Objet : Aménagement de deux créneaux de dépassement au nord des bourgs de Chamboret et de Berneuil sur la RN 147 (Déclaration d'Utilité Publique, modification de Plans d'Urbanisme, classement / déclassement de voiries).

**Rapport en réponse de la DIRCO, Maître d’Ouvrage délégué
au Procès-Verbal de synthèse
des observations recueillies pendant l’enquête publique
du 22 Mars au 23 Avril 2021**

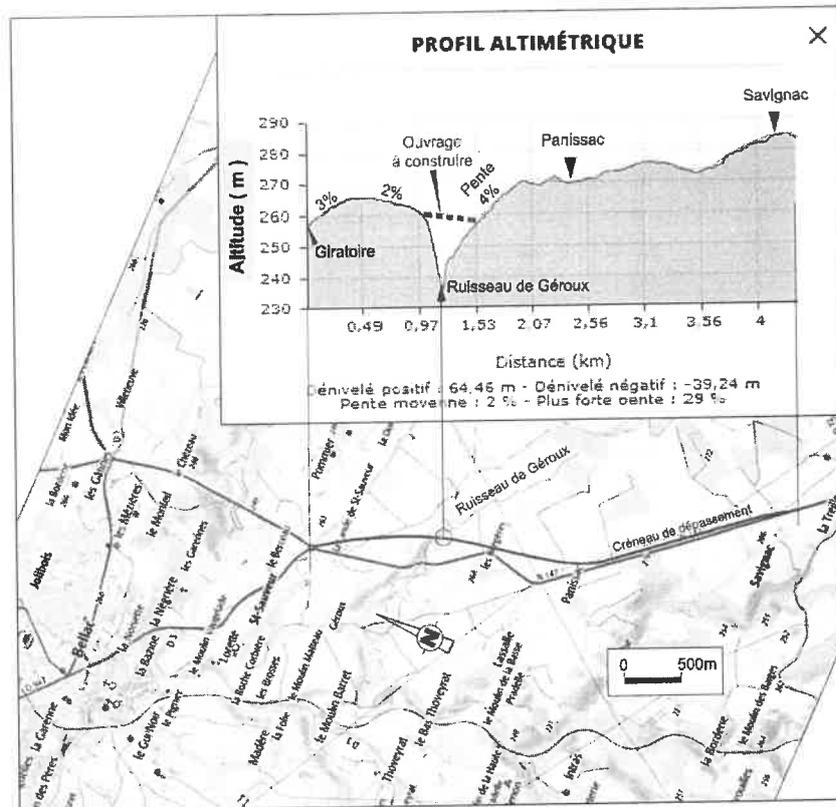
b) Concernant la proposition de rectifier les virages, celle-ci pourrait apporter une amélioration de la sécurité mais nécessiterait de construire des viaducs pour franchir les vallées. Outre les impacts environnementaux sur certaines vallées classées en zone Natura 2000, il convient de préciser que de tels viaducs, même dans une version bidirectionnelle (sans zone de dépassement sécurisé) représenterait pour chacun d'entre eux un coût certainement supérieur à un seul créneau de dépassement

Le budget de l'opération inscrit au CPER ne permettait donc pas d'étudier une telle solution qui n'améliore pas par ailleurs les conditions de dépassement.

La balance coûts/avantages apparaît, pour le MOA, au bénéfice de la création des deux créneaux de dépassement par rapport à la rectification de ces différents virages.

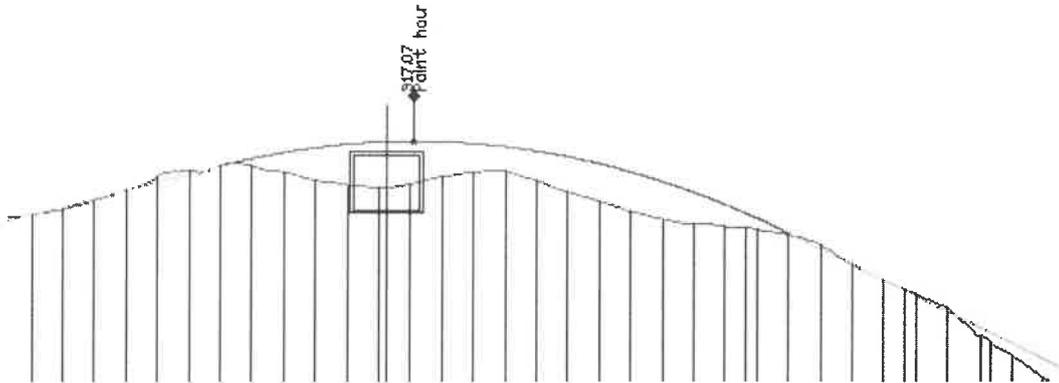
Le propriétaire a exprimé le souhait de décaler le passage inférieur à hauteur de l'ancien carrefour de Fianas ainsi que de décaler le bassin d'orage qui est au nord du carrefour de sorte que la parcelle soit plus facile à travailler.

Concernant le passage inférieur destiné à la fois aux véhicules agricoles et au passage de la moyenne faune, le maître d'ouvrage précise qu'il est implanté à l'endroit le plus favorable, c'est-à-dire là où la hauteur est la plus importante entre la future route et le terrain naturel. Le déplacer à un autre endroit conduirait à enterrer davantage ce passage inférieur, ce qui impliquerait un point bas où s'accumuleraient les eaux de pluie. Ce phénomène impliquerait une évacuation des eaux de ruissellement par une pompe, dont la collectivité locale qui sera gestionnaire de la voie agricole aurait la charge. Pour cette raison technique, il ne peut être déplacé.

En violet, apparaît le tracé, à ce stade des études, du futur créneau et en bleu le passage inférieur, qui est donc situé à l'emplacement optimal par rapport au terrain naturel (en vert)

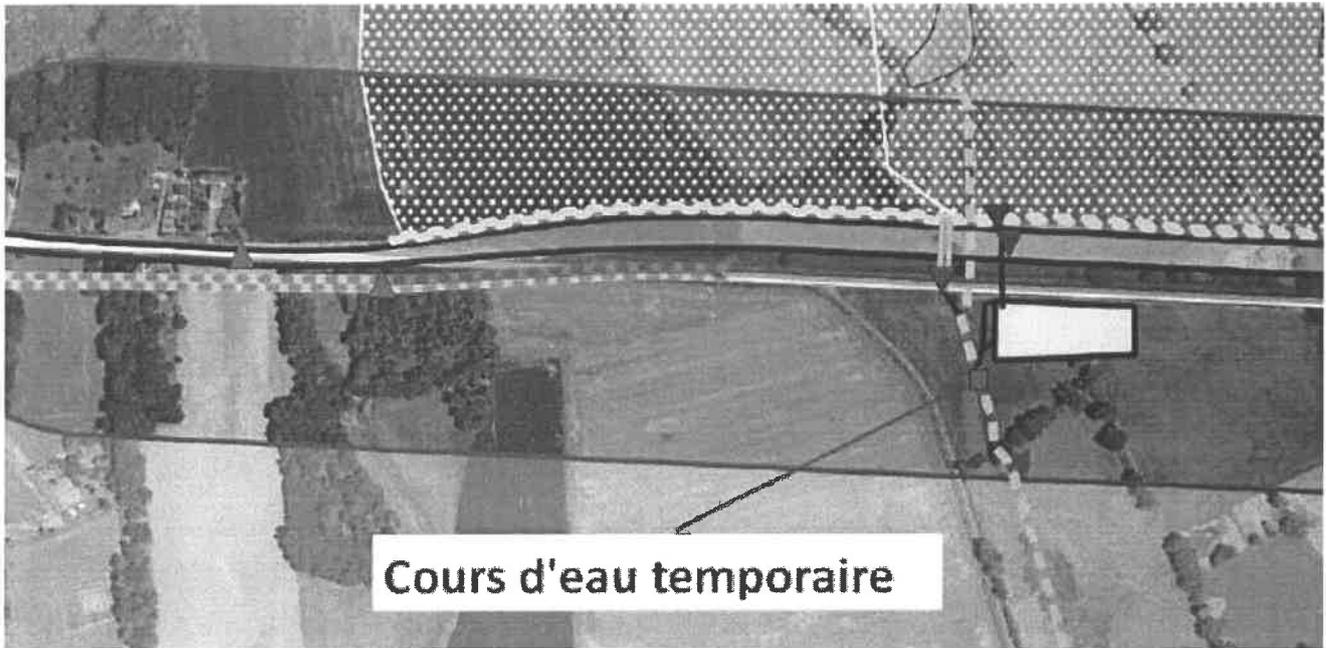
Le bassin côté sud en revenant sur Chamborêt mériterait aussi, selon lui, d'être décalé à gauche ou en contrebas.

Concernant le bassin au Nord, il n'apparaît pas possible de le déplacer (cf schéma ci-dessous) :

- Vers le village du Chatain (à gauche sur la carte) le bassin modifié empiéterait sur des zones humides et augmenterait considérablement les impacts sur la biodiversité. Dans le cadre de la démarche ERC (Eviter, Réduire, Compenser), ce déplacement n'apparaît pas opportun ;
- Vers Chamborêt (à droite sur la carte) avec ce bassin modifié, la pente pour rejoindre le cours d'eau serait alors trop faible.
